Aan:	ASR Dutch Prime Retail Custodian B.V. / Top Vastgoed / Fimek Real Estate
Van:	[redacted]
d.d.:	9 april 2018
Inzake:	37519 ASR / Nieuwendijk

1529 Nieuwendijk 188-190

aanvraag Omgevingsvergunning
presentatie tbv de Commissie Ruimtelijke Kwaliteit
juni 2018

Advies dd. 19 juli 2017

Dakrand & Borstwering plint

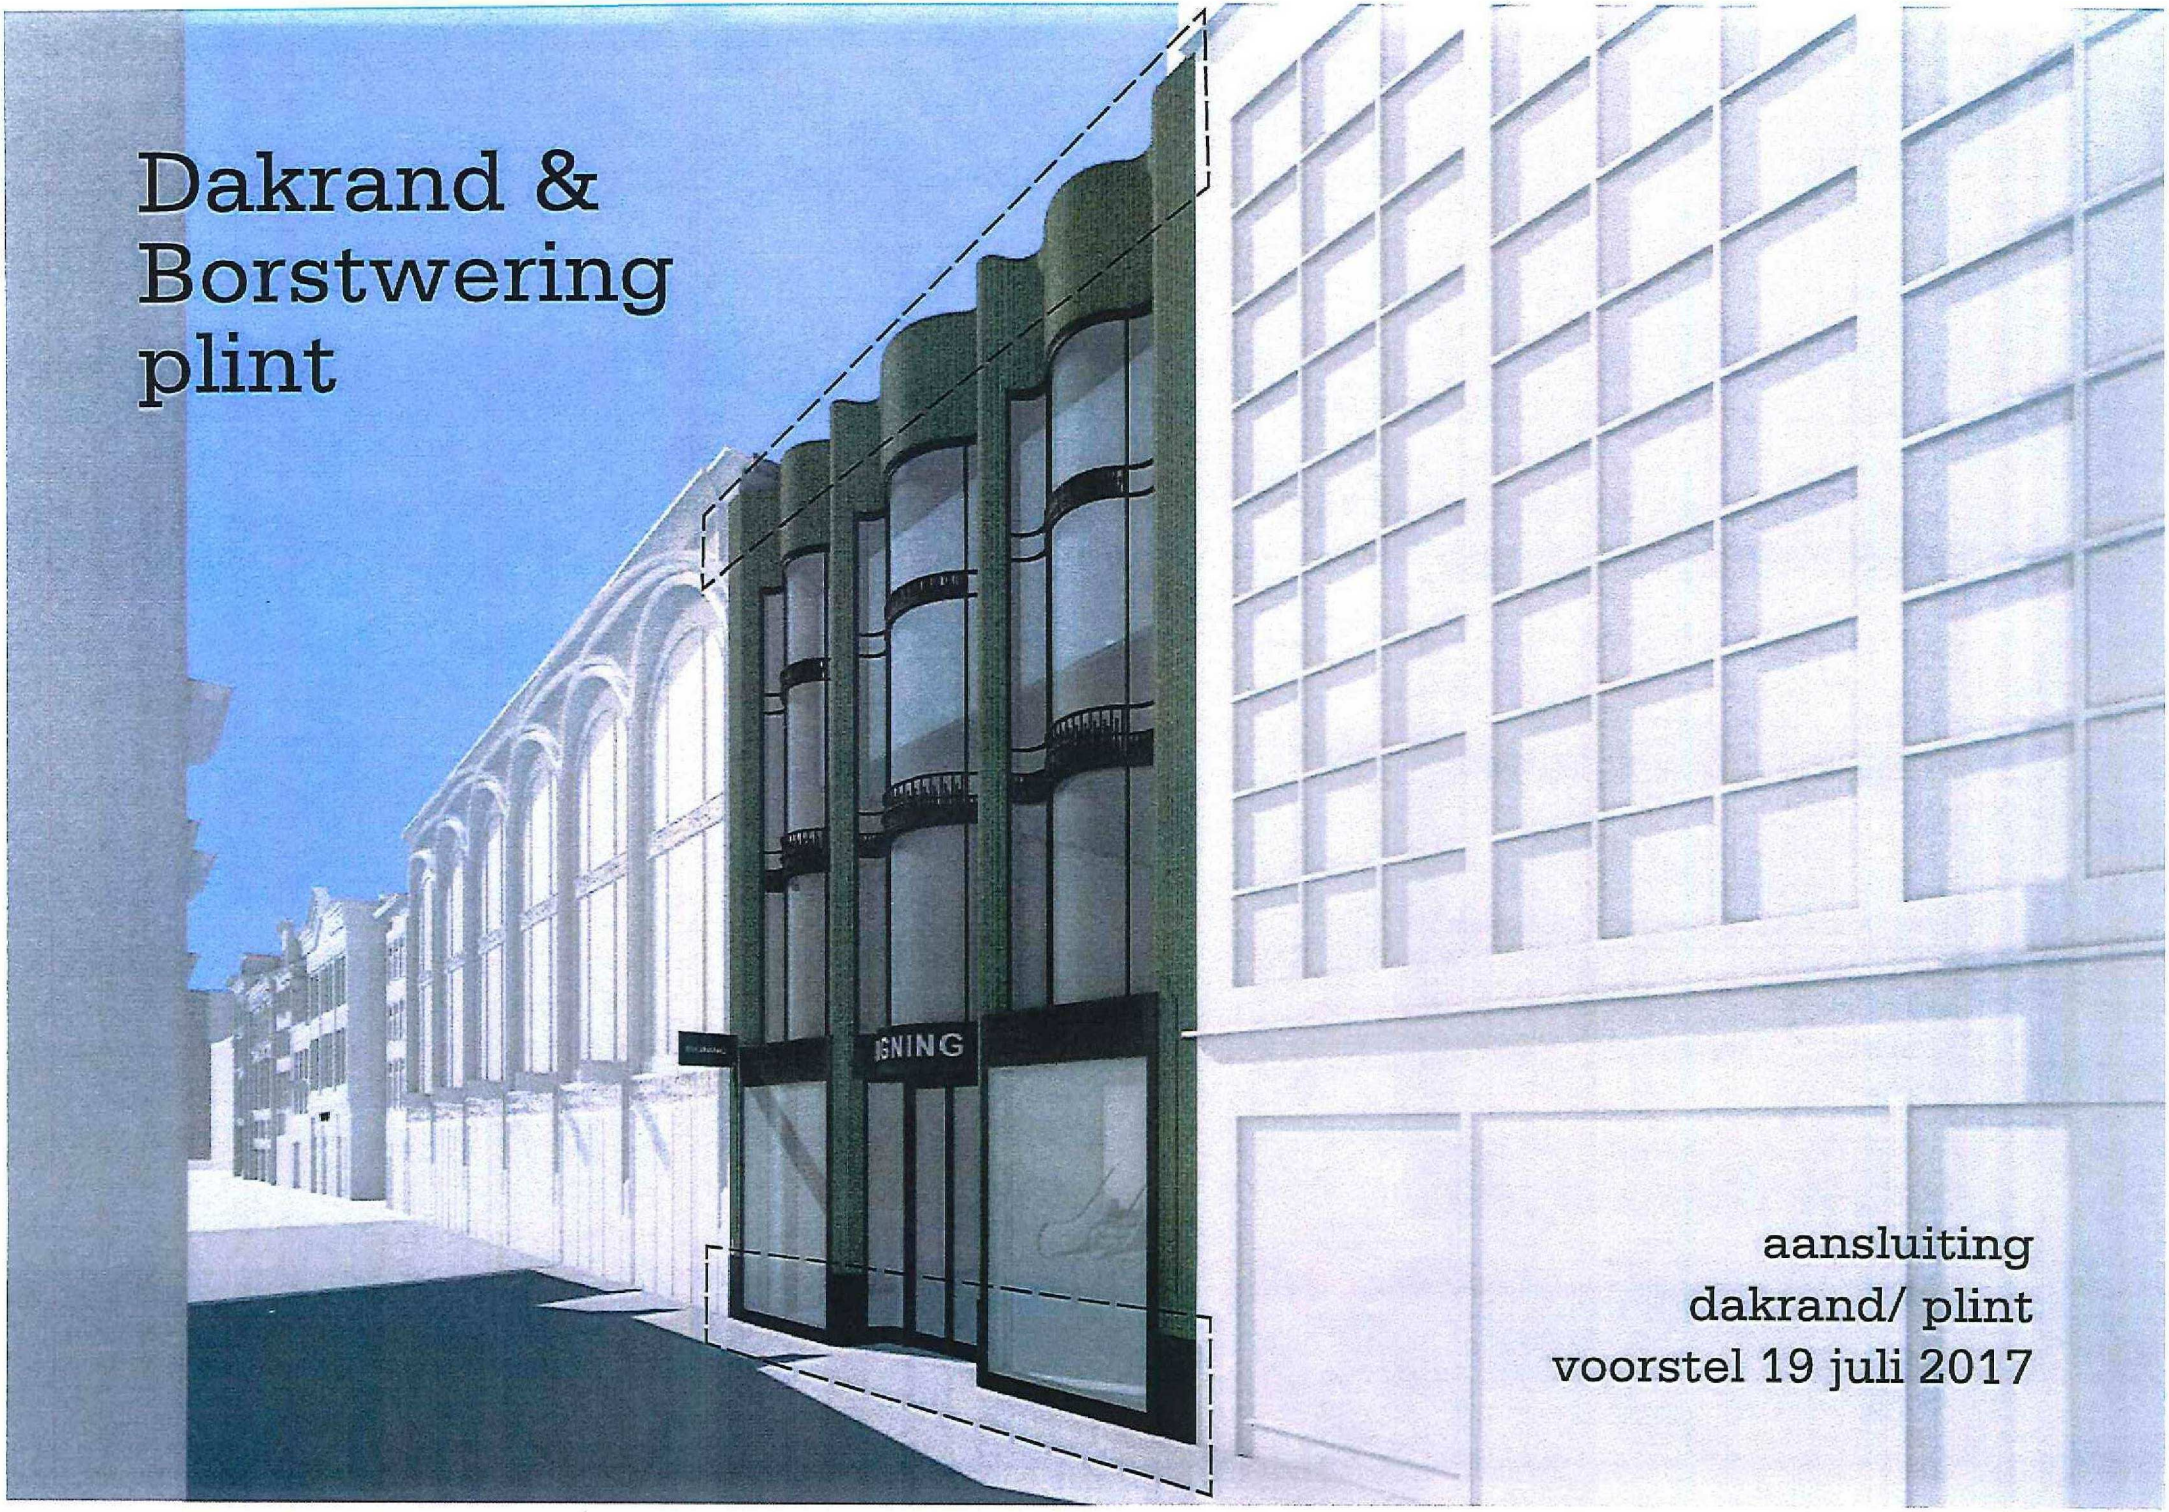
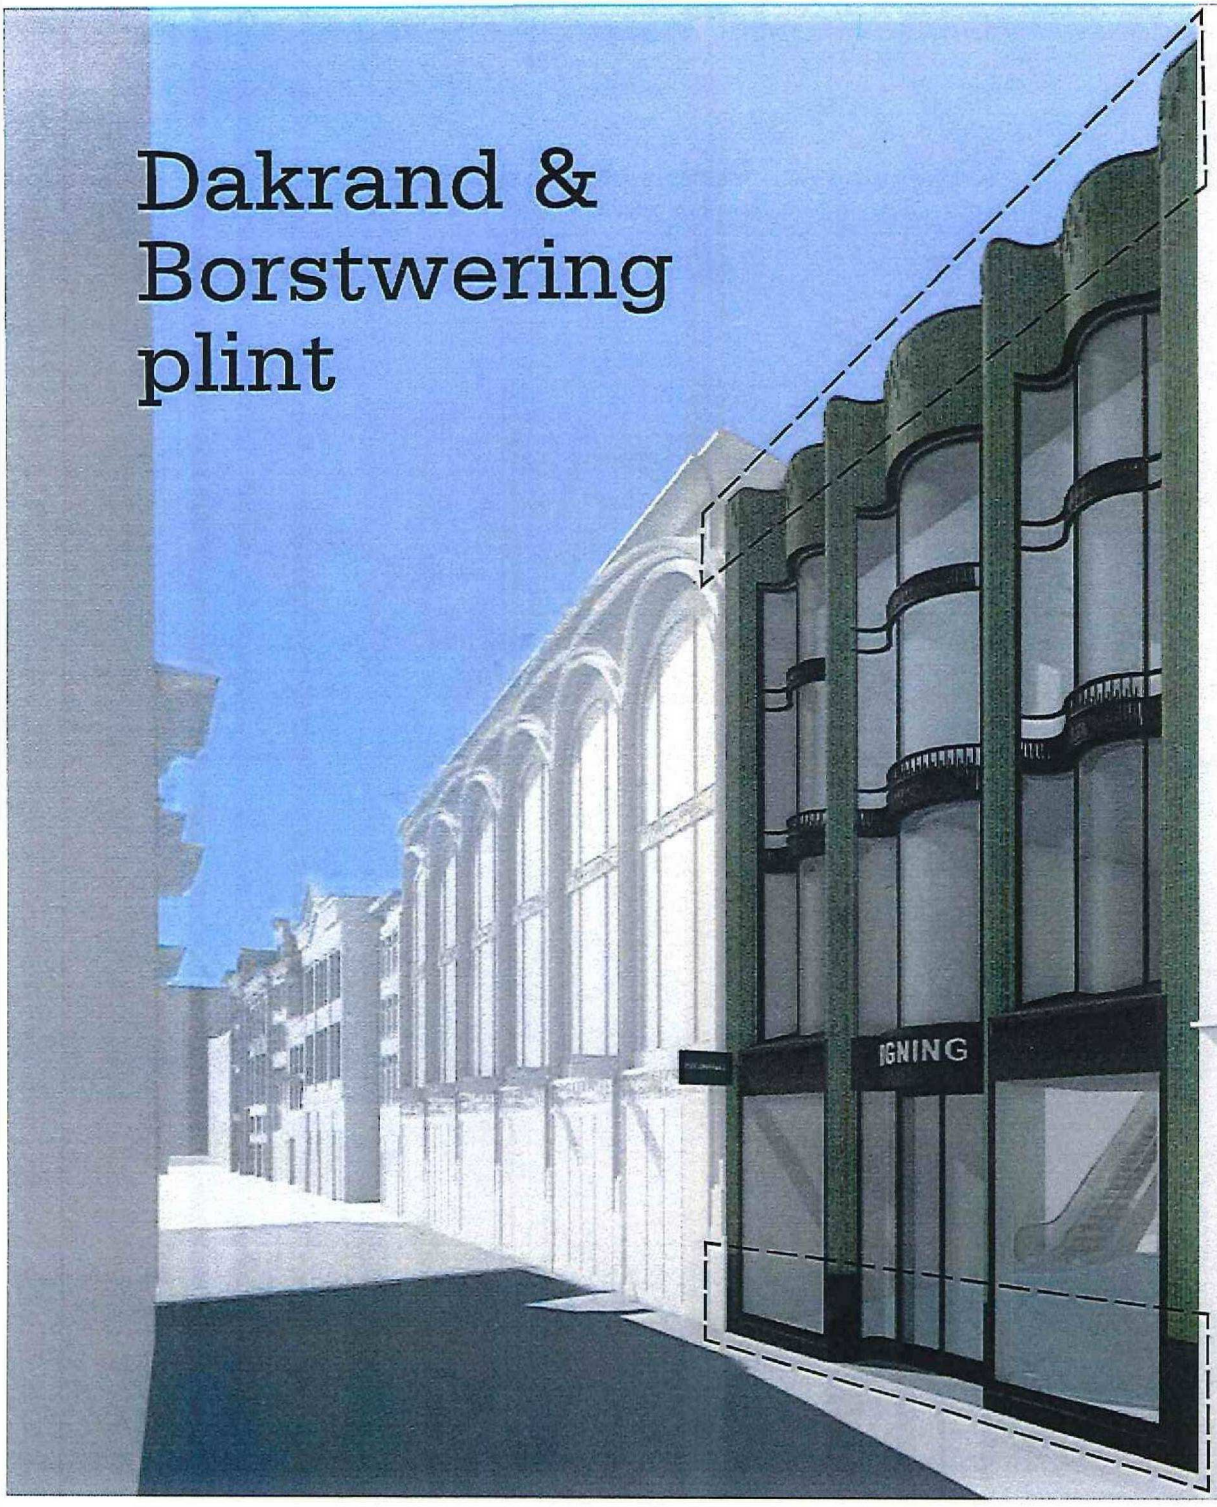
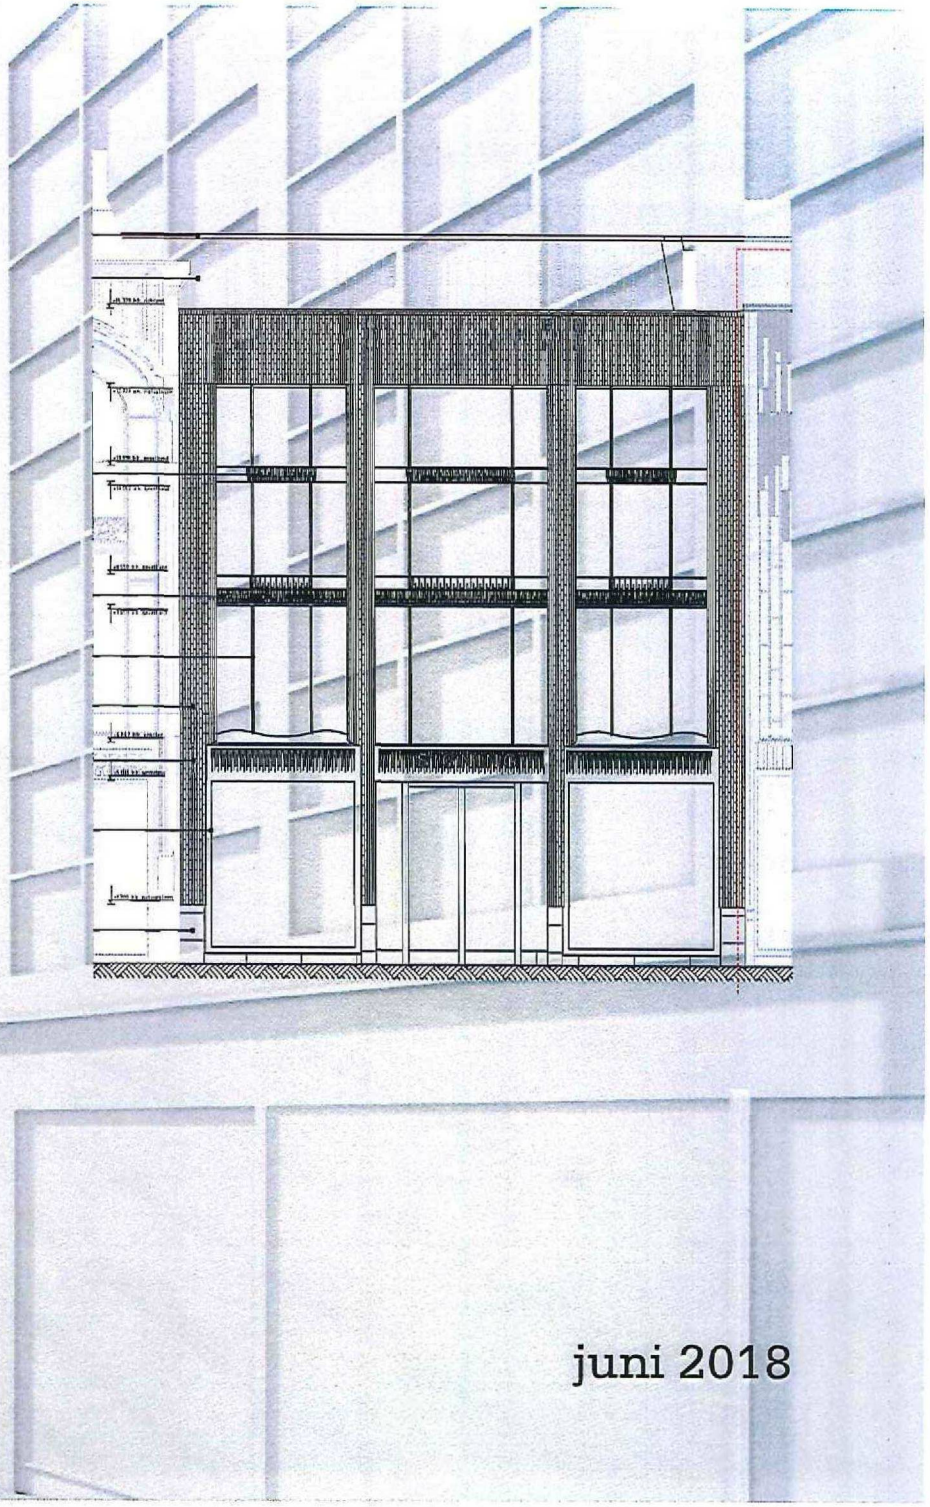
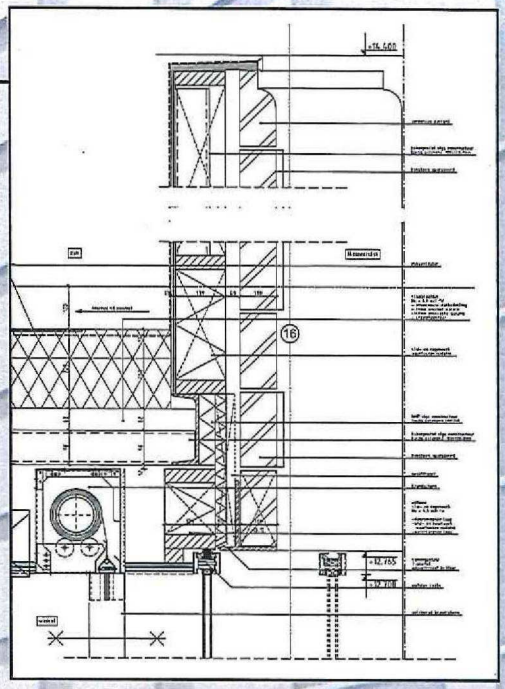
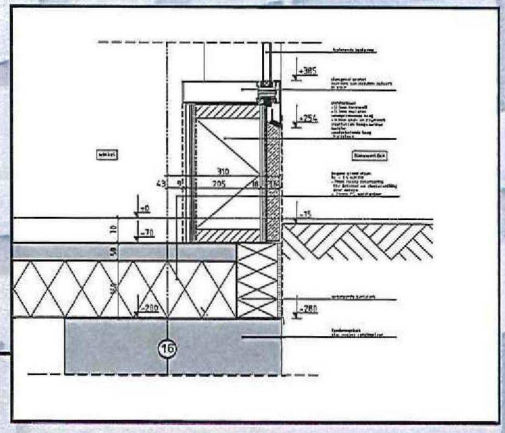
De wijze waarop het middendeel aansluit op de plint, de dakrandbeëindiging, de hoogte van de borstwering in de plint en de kleurstelling van de tegel zijn nog niet overtuigend.

juni 2018
